PROJET ÉOLIEN

Renouvellement Haut-Cabardès (10)

Réponse à l'avis de la MRAe Occitanie

N° 2025APO100

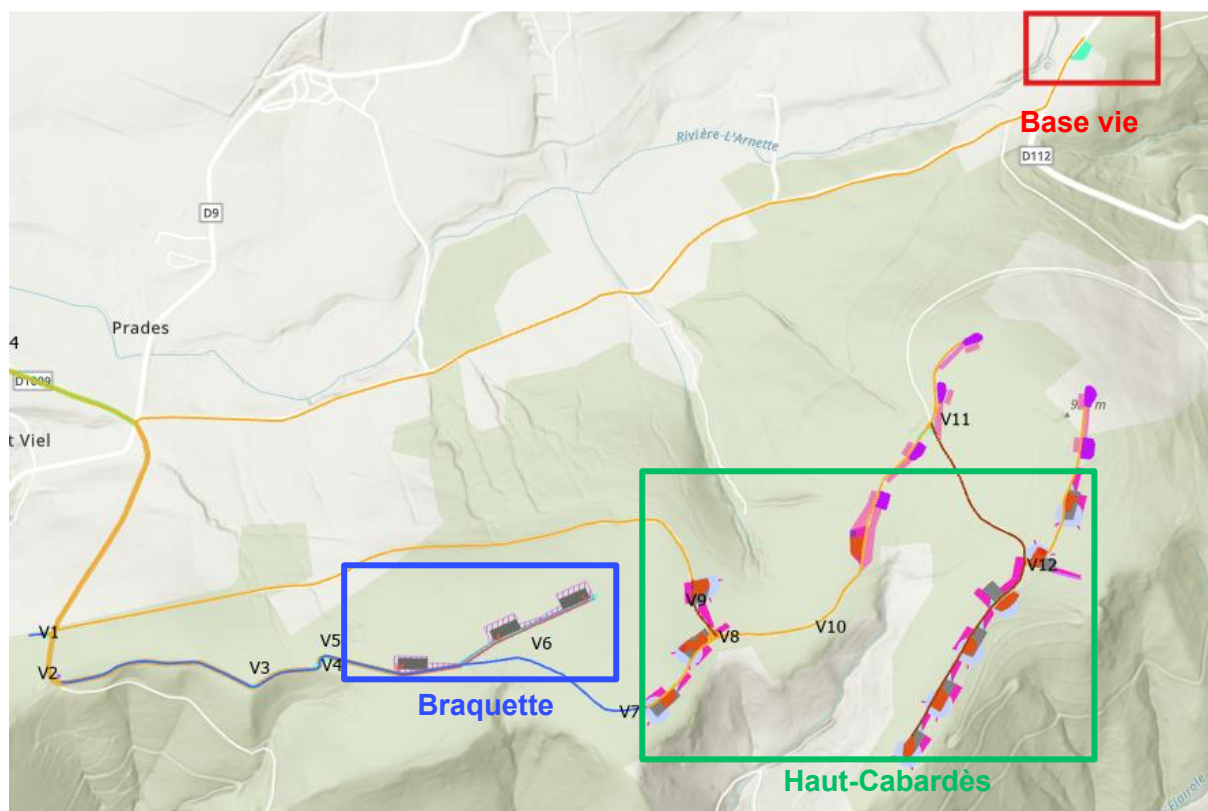
p.5 La MRAe recommande de compléter l'analyse des impacts du projet (volumes de terrassement, excavations conformément à l'arrêté ministériel du 22 juin 2020, calendrier du chantier de dépose, localisation de la base de vie, virages de la RD1009...), d'analyser des hypothèses de raccordement vers des postes source ayant une capacité disponible suffisante à ce jour, et de proposer des mesures adaptées.

Les éléments relatifs aux impacts du projet sont présentés dans la partie **3.C – Description technique du projet de renouvellement du parc éolien du Haut-Cabardès** (p.116 de l'étude d'impact).

- **Volumes de terrassement :**
Les volumes totaux ne sont pas connus à ce stade du projet. Toutefois, compte tenu de la topographie du site et de ses enjeux, les surfaces ont été adaptées afin d'accueillir les volumes de déblais excavés et les talus qui en résulteront. Les volumes exacts seront calculés par le prestataire exécutant le génie civil. Les terres végétales seront séparées des limons et stockées en andains. En cas d'impossibilité de régaler les terres sur site en fin de chantier, elles seront évacuées vers des centres de tri adaptés.

- **Excavations et fondations :** Le volume des excavations sera d'environ **1 200 m³** et celui des fondations d'environ **350 m³**.
- **Calendrier du chantier :** Le calendrier prévisionnel prévoit un **démantèlement des éoliennes existantes fin 2027**, suivi des **travaux de terrassement et fondations fin 2028**. Le câblage interviendra début 2029, l'acheminement et le montage des machines au cours du second semestre 2029, pour une mise en service industrielle envisagée fin 2029 ou début 2030. Ce calendrier sera affiné et validé en fonction des prescriptions réglementaires et des contraintes opérationnelles.

- **Base vie :** Elle sera localisée le long de la RD112, sur une parcelle déjà partiellement artificialisée (p.129 de l'étude d'impact). La localisation est indiquée sur la carte ci-dessous. Une **visite d'écologue a été réalisée le 27/08/2024** : le site correspond à une pâture en cours d'enfrichement avec la présence d'anciens dépôts de gravillons. Aucune espèce patrimoniale n'a été recensée.

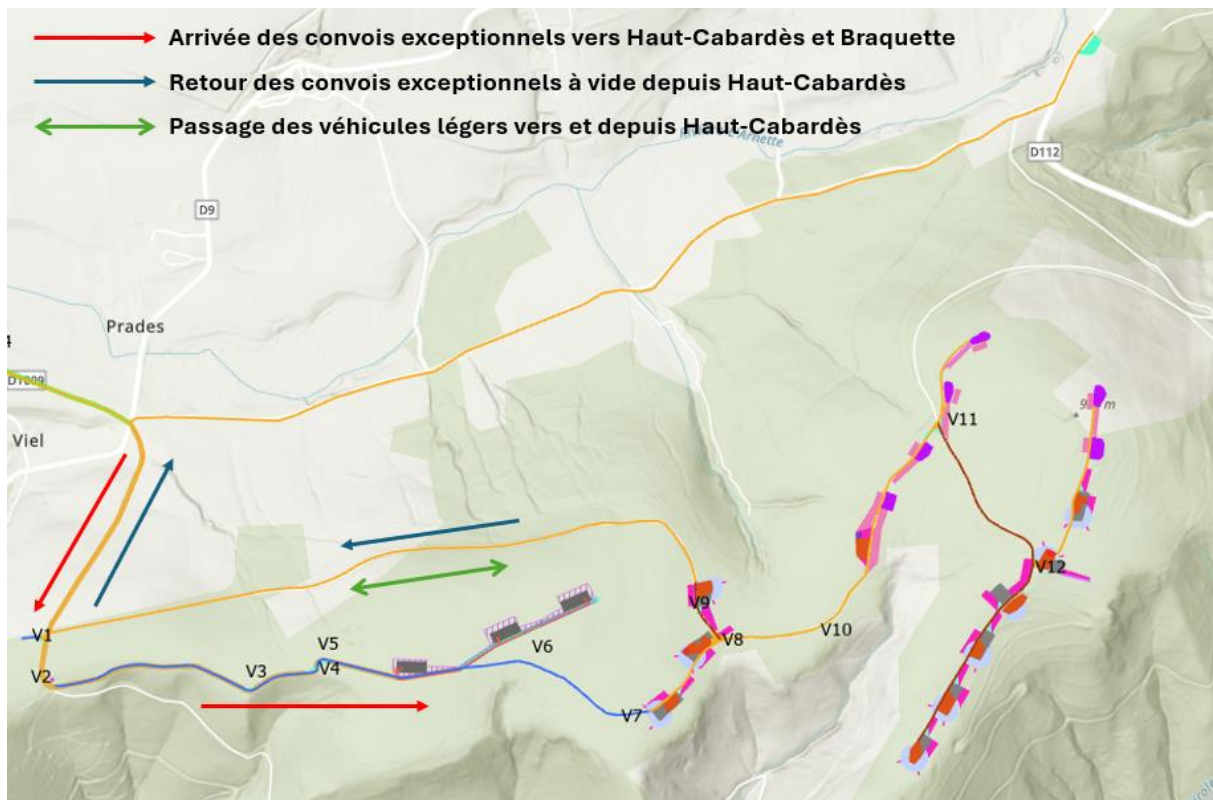
p.5 Elle recommande d'évaluer les impacts cumulés dans le cas où le chantier de renouvellement du parc du Haut Cabardès et celui de la construction de la « Braquette » se feraient dans le même temps.

Les deux projets disposent de calendriers indépendants :

- Instruction et consultation : 2025
- Obtention de l'autorisation et financement : 2026
- Début du démantèlement : 2027
- Reconstruction et mise en service ultérieure : 2028/2029

Ainsi, la seule concomitance concerne les **travaux de levage et de réception des éoliennes de Braquette (été–automne 2027)** et le **démarrage du démantèlement des éoliennes du Haut-Cabardès (fin 2027)**.
